見直し路線案の詳細

①全コース

①北コース

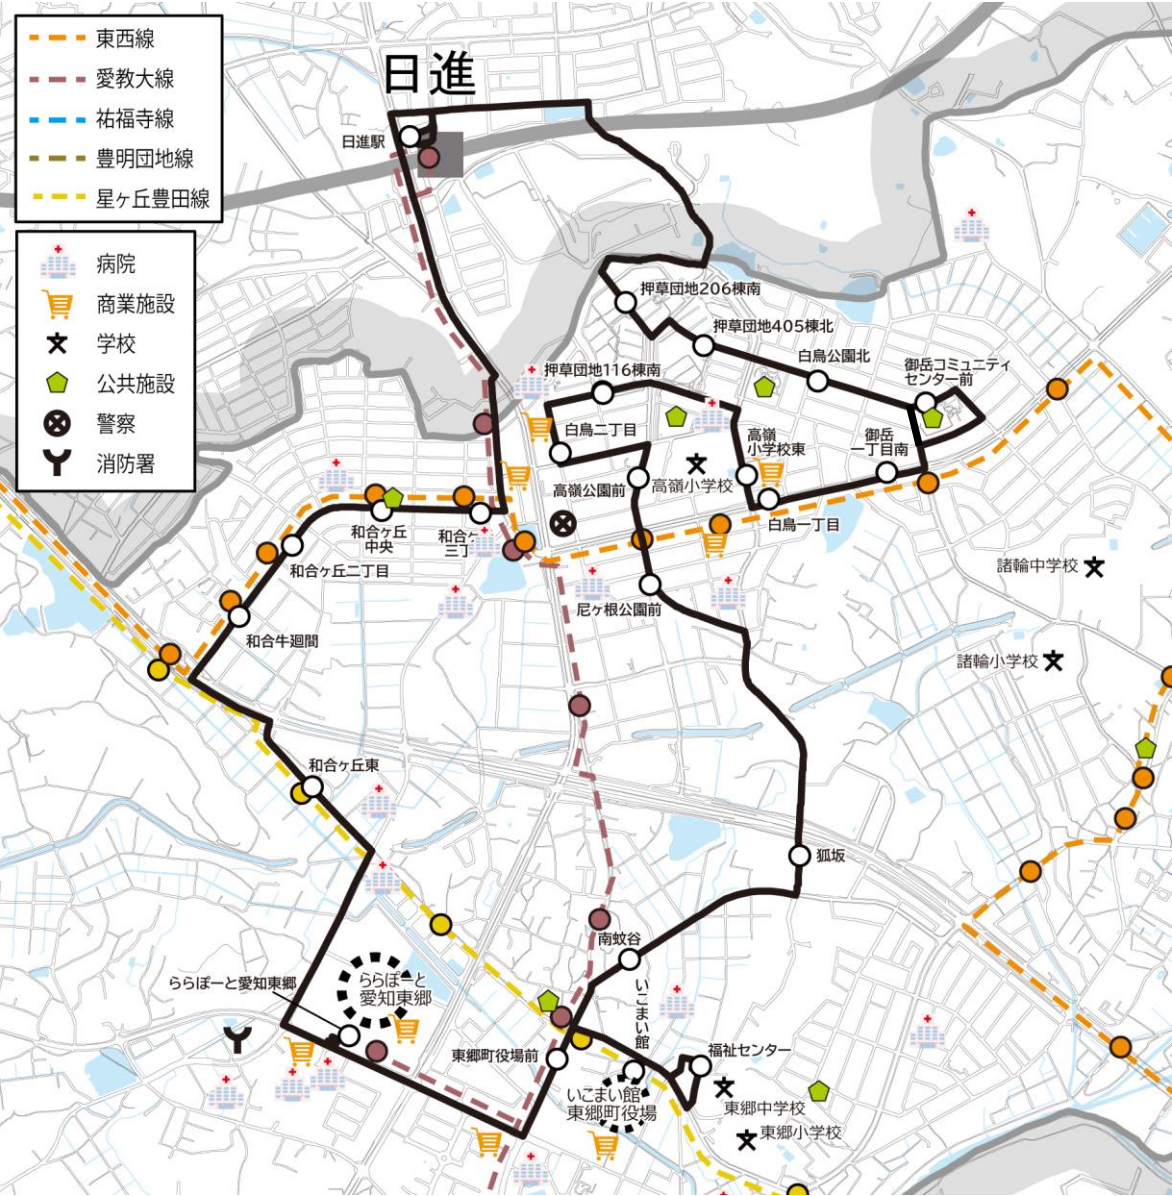
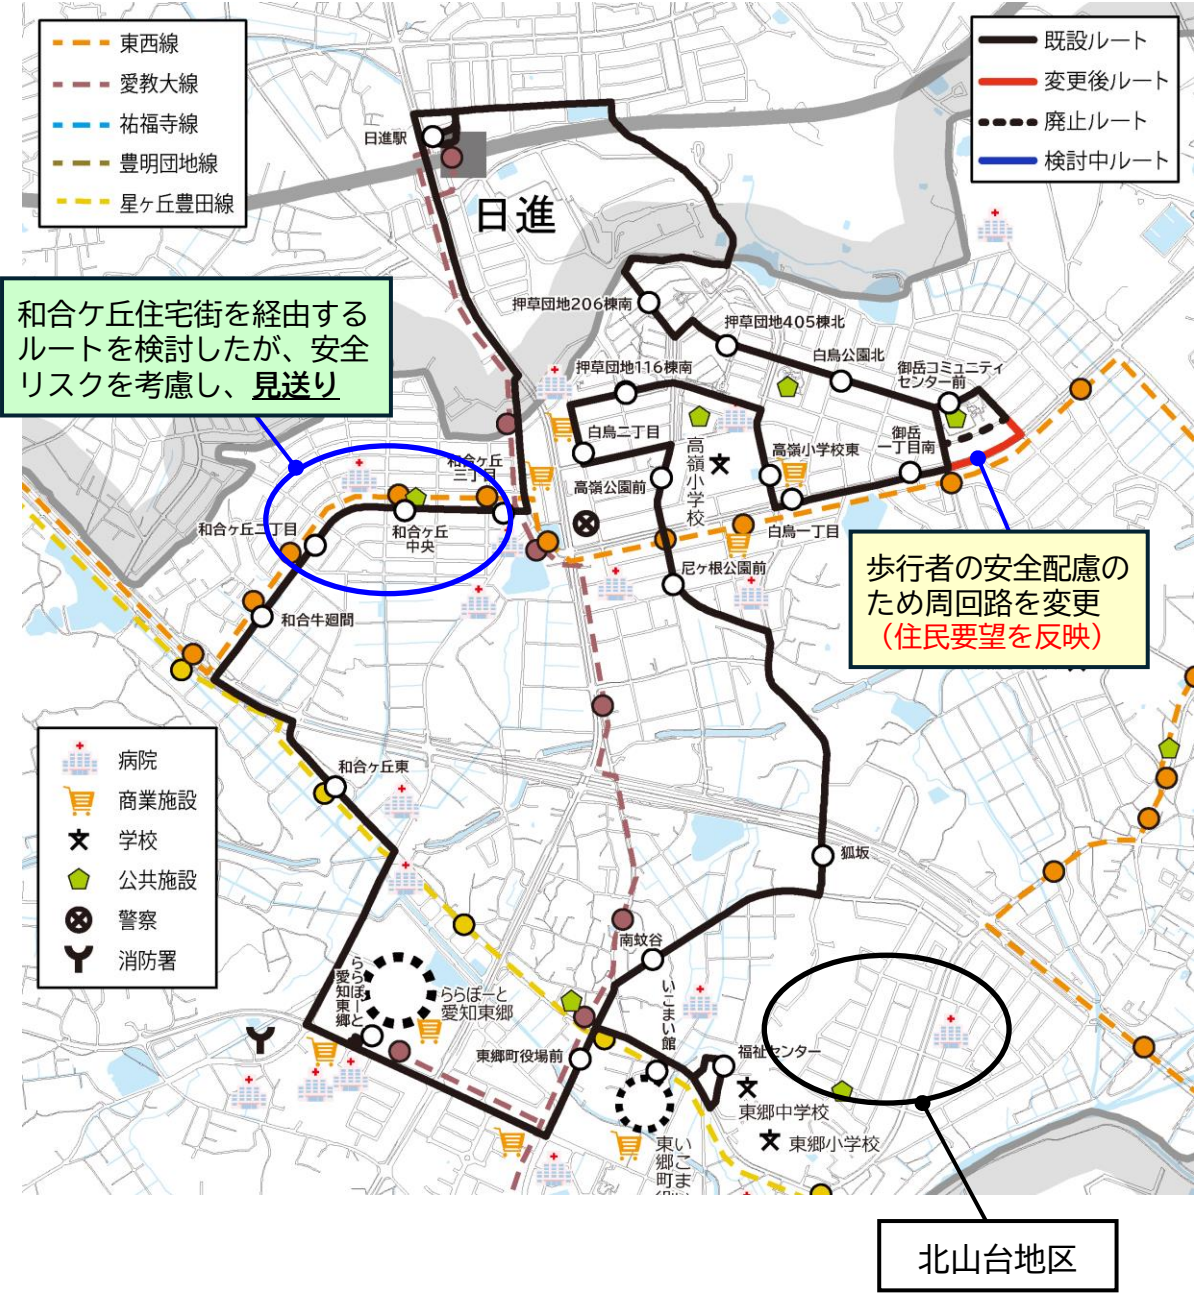
- ・ ららぽーと到着前にいこまい館を経由する又はいこまい館を起終点としてほしい（左回り）
→ 【見送り】 路線長大化による運転手休憩時間確保（＝便数減）への影響、増車（4→6台）による待機スペース不足
※代替案：バスターミナルでの乗り換え利便性向上で対応
- ・ 北山台地区を経由するルートとしてほしい
→ 【見送り】 路線長大化による運転手休憩時間確保（＝便数減）への影響

②東コース

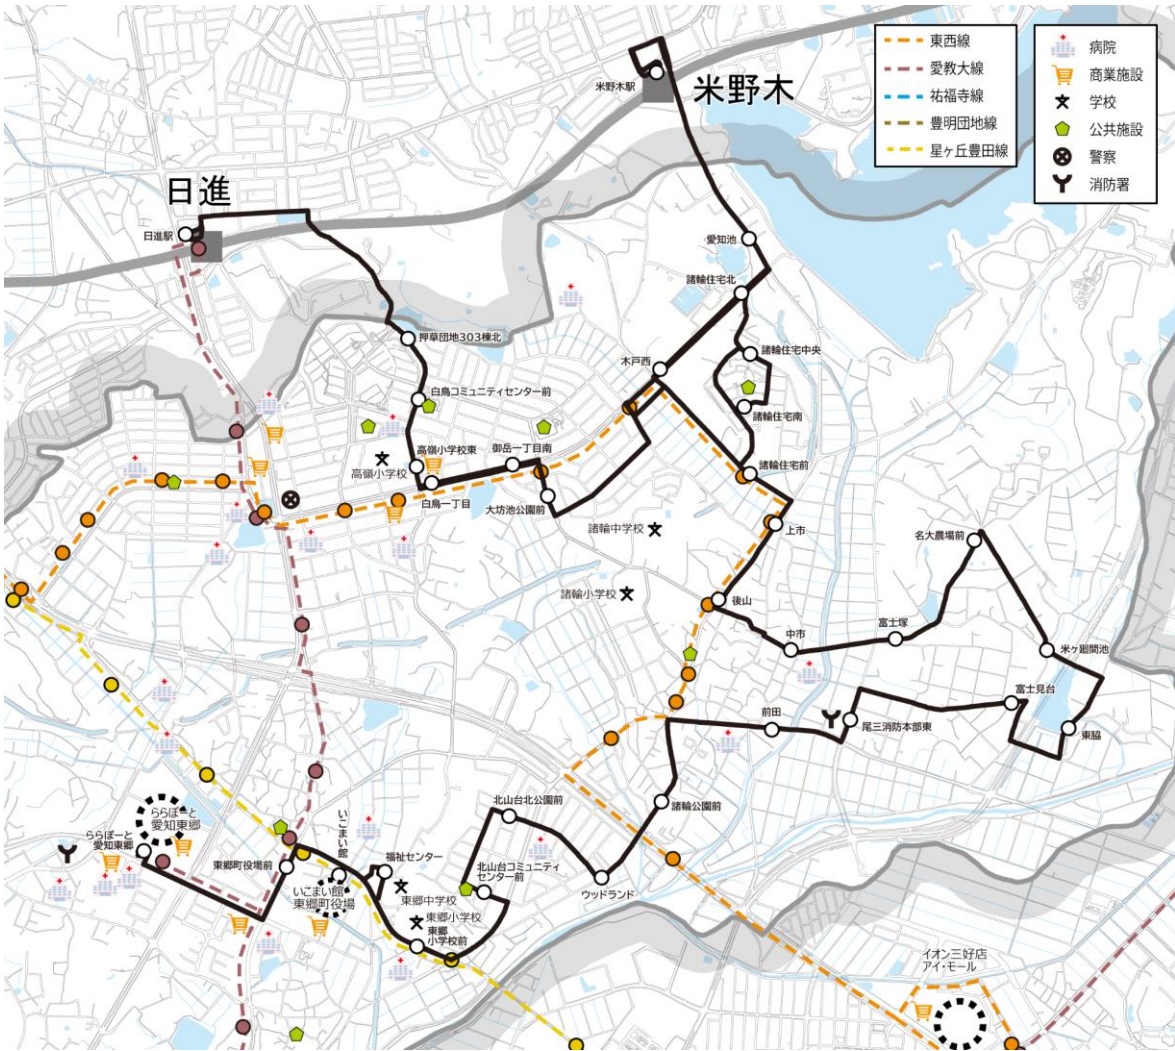
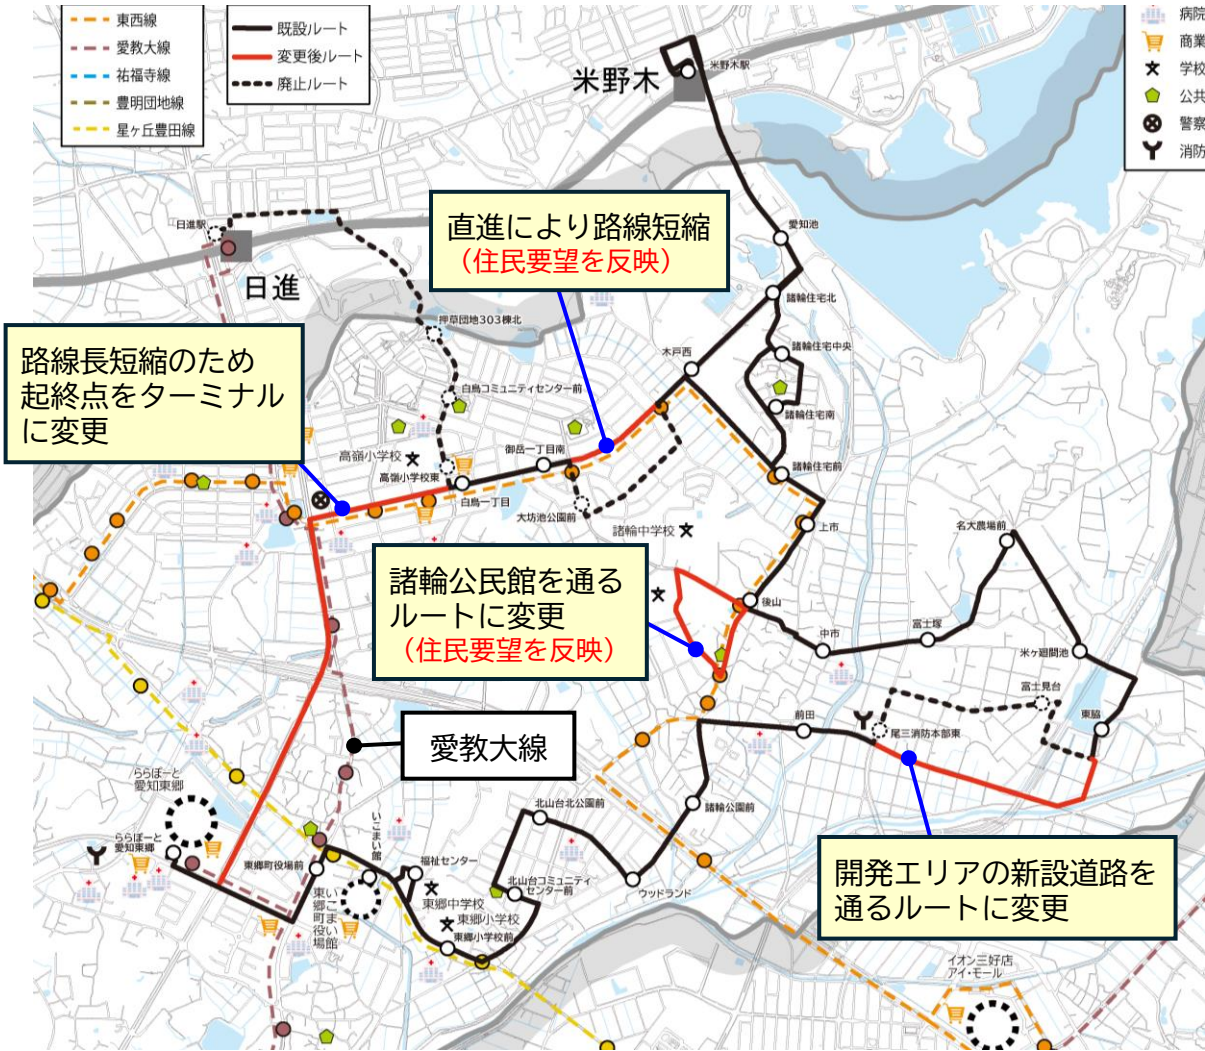
- ・ 日進駅を経由するルートを廃止しないでほしい
→ **【見送り】** 長大路線の解消及びコースによる役割の棲み分け（北コース：日進駅、東コース：米野木駅）
※代替案：御岳、高嶺地区での乗り換え利便性向上で対応予定
- ・ 愛知警察署～ららぽーとの区間を名鉄バス愛教大線と同じルートにしてほしい
→ **【見送り】** 路線長大化及び既存の民間路線との重複を回避

③西コース

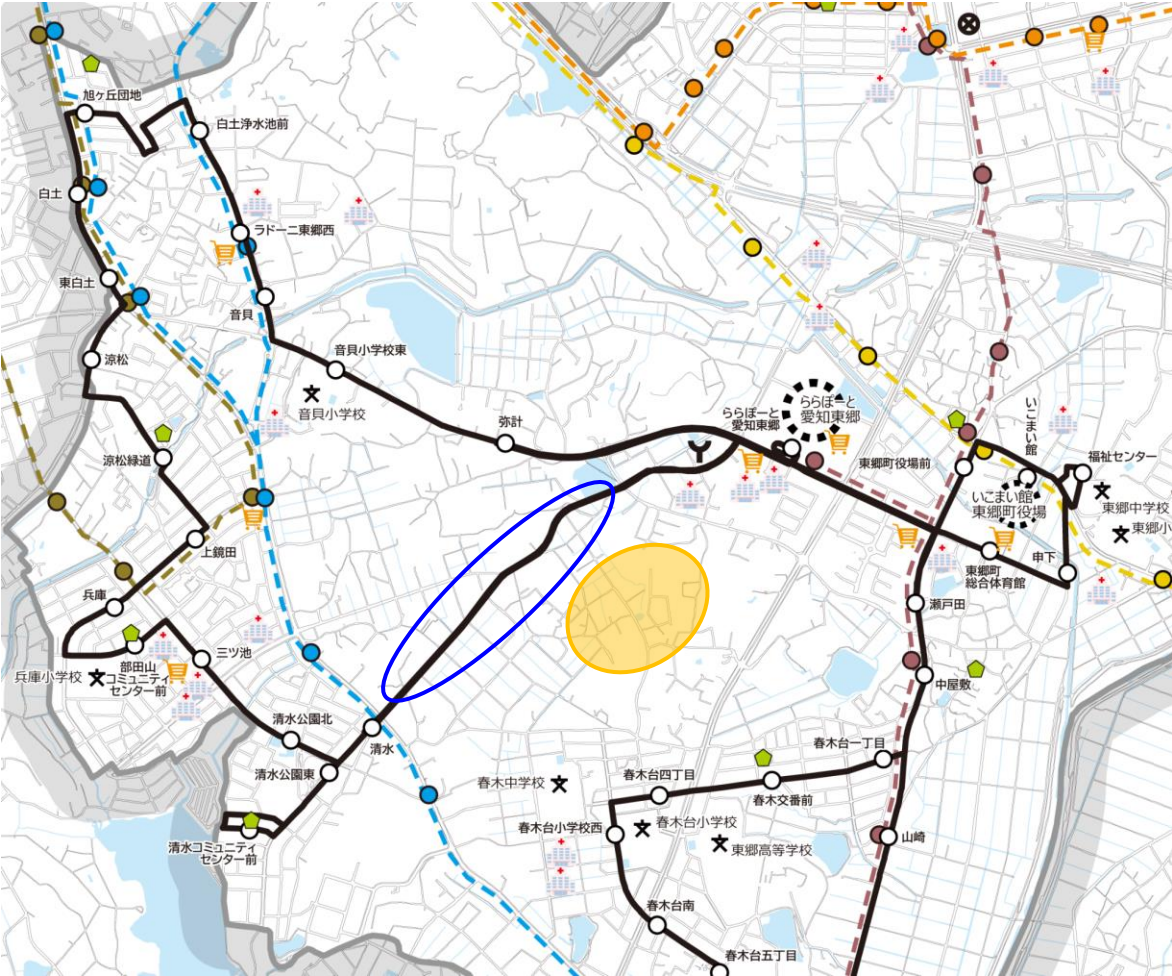
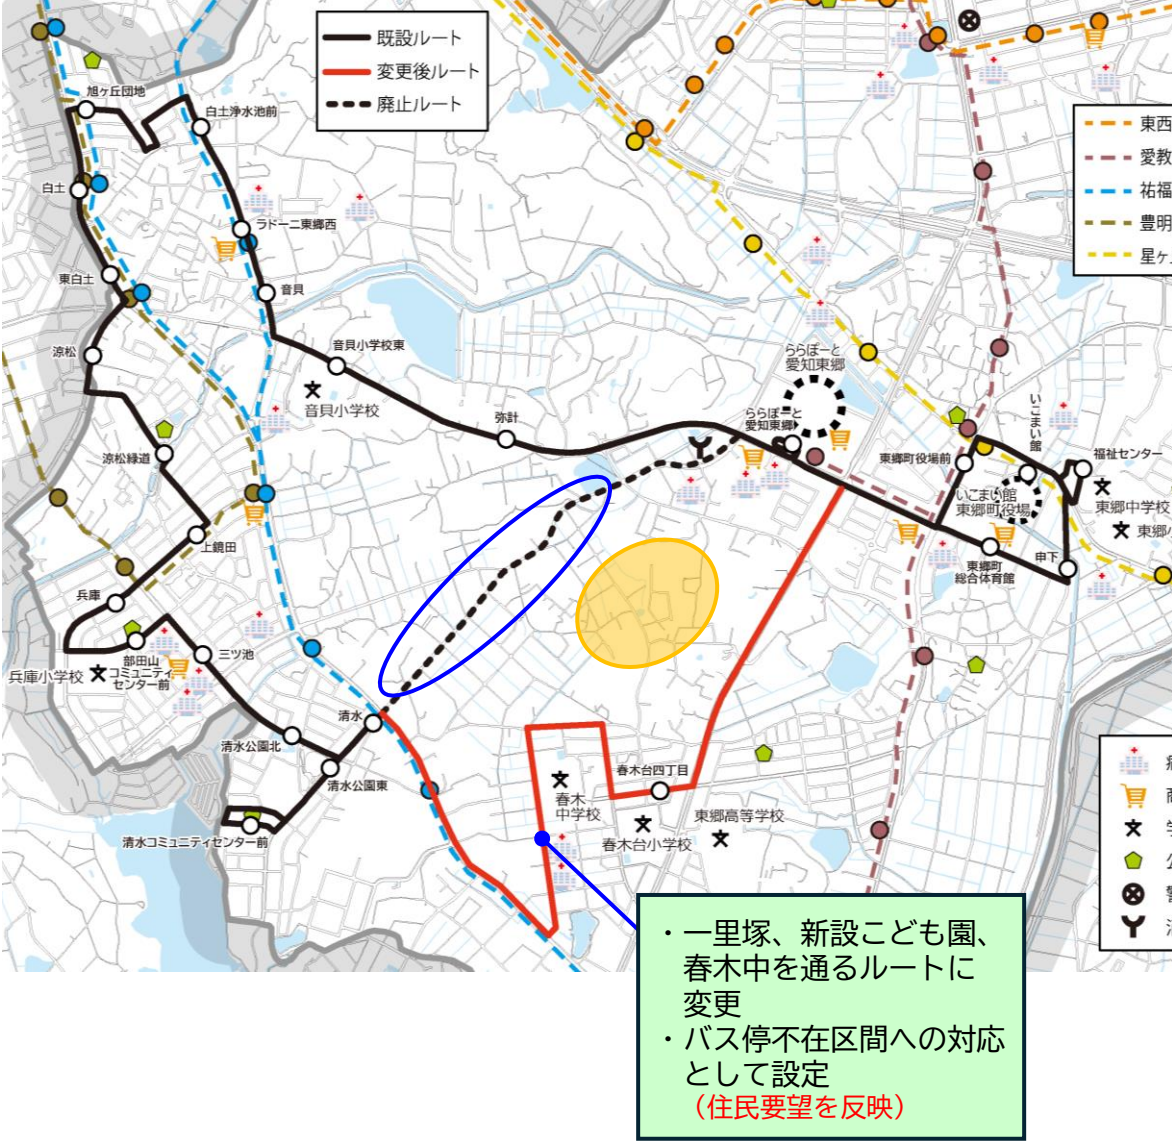
- ・ 起終点をいこまい館にしてほしい
 - 【見送り】 バス増車による待機スペース不足
 - ※代替案：バスターミナルでの乗り換え利便性向上、路線分割による増便・所要時間の短縮により対応
- ・ 一里塚、春木中学校付近を通るルートとしてほしい
 - 【採用】 住民要望に加え、こども園の新設、春木中学登校需要、傍示本地区（バス停不在区間）への対応

④南コース

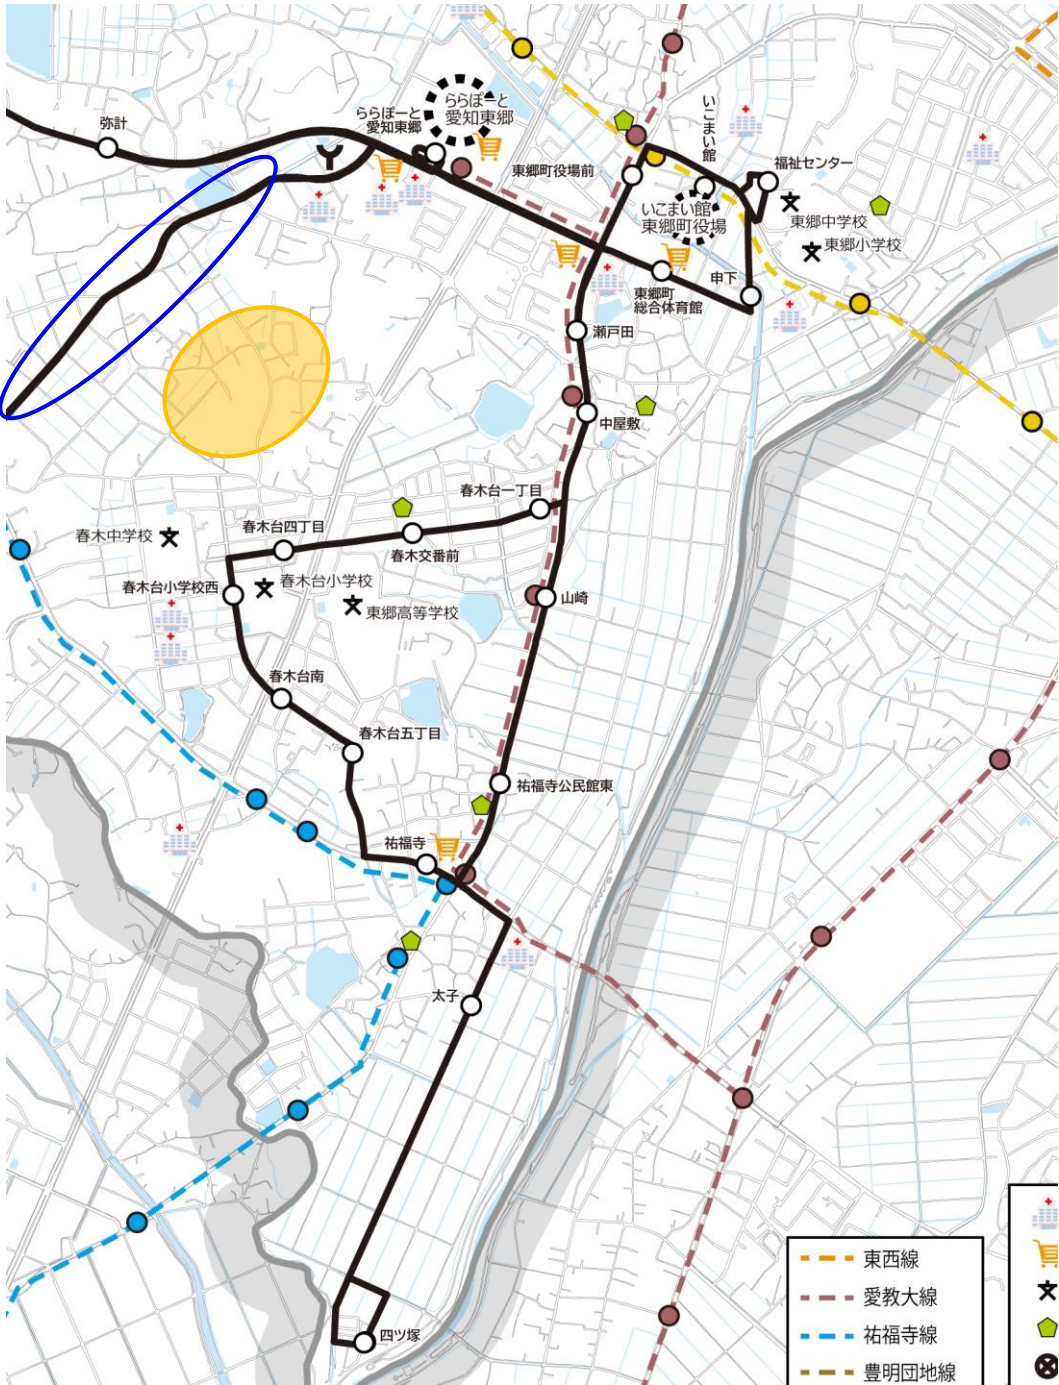
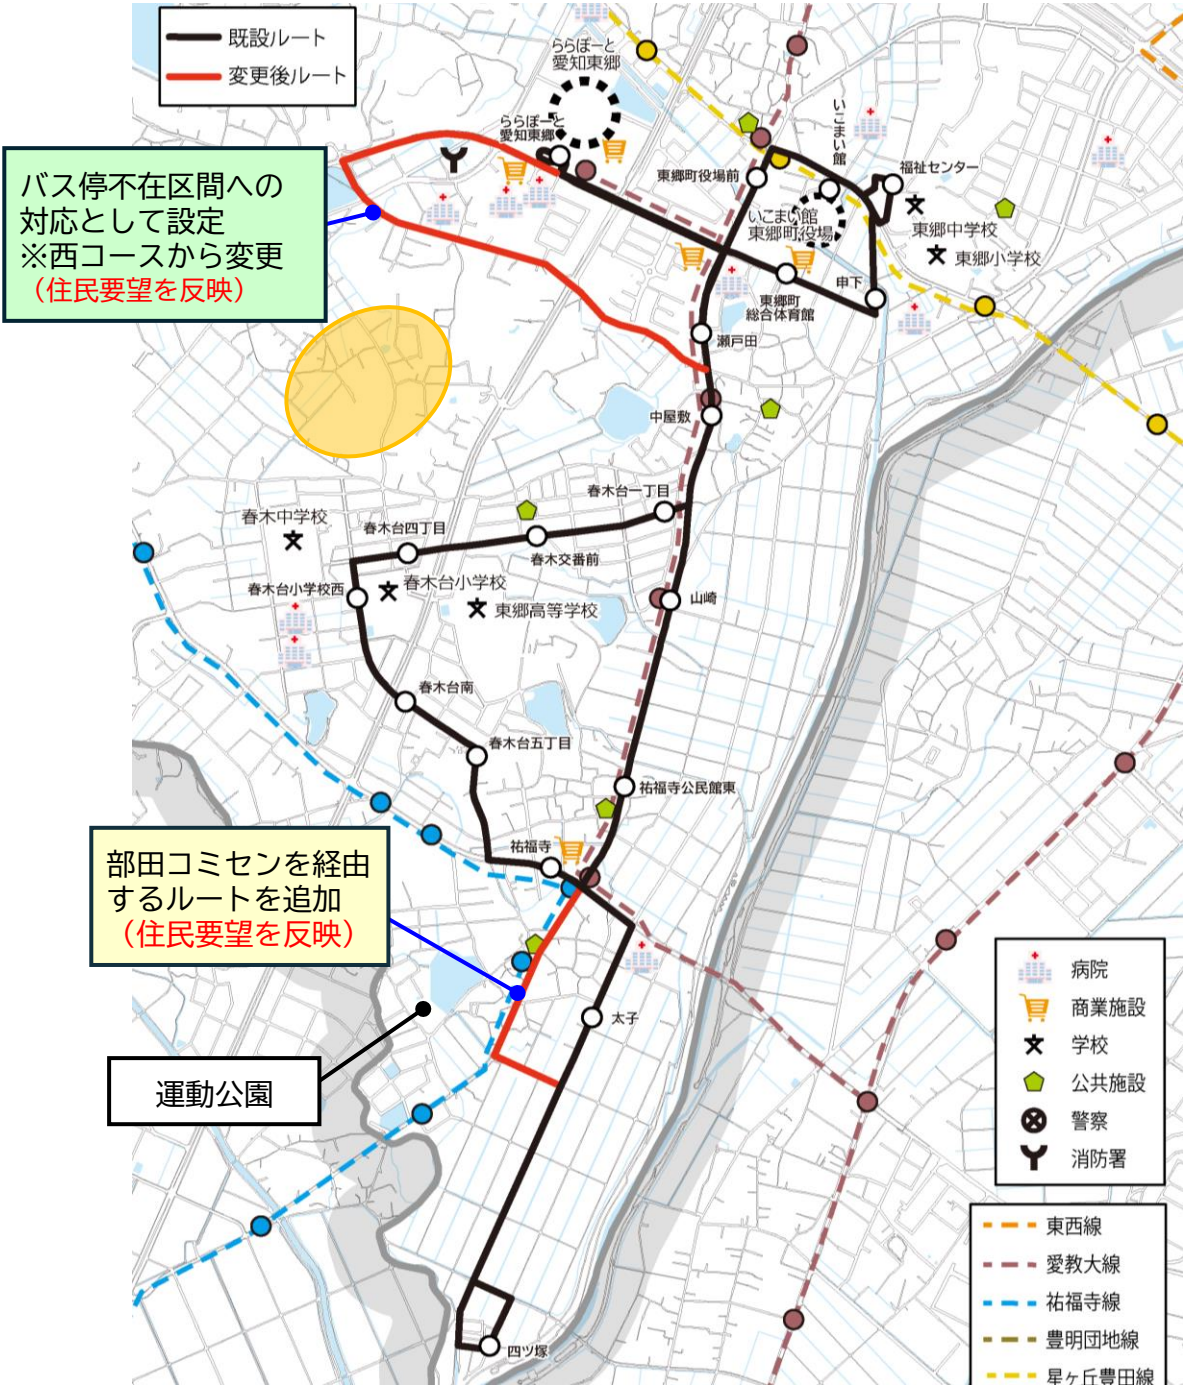
- ・ 太子～四ツ塚～運動公園～部田コミセンとして欲しい
→ 【見送り】 狭路のためバス車両の侵入困難
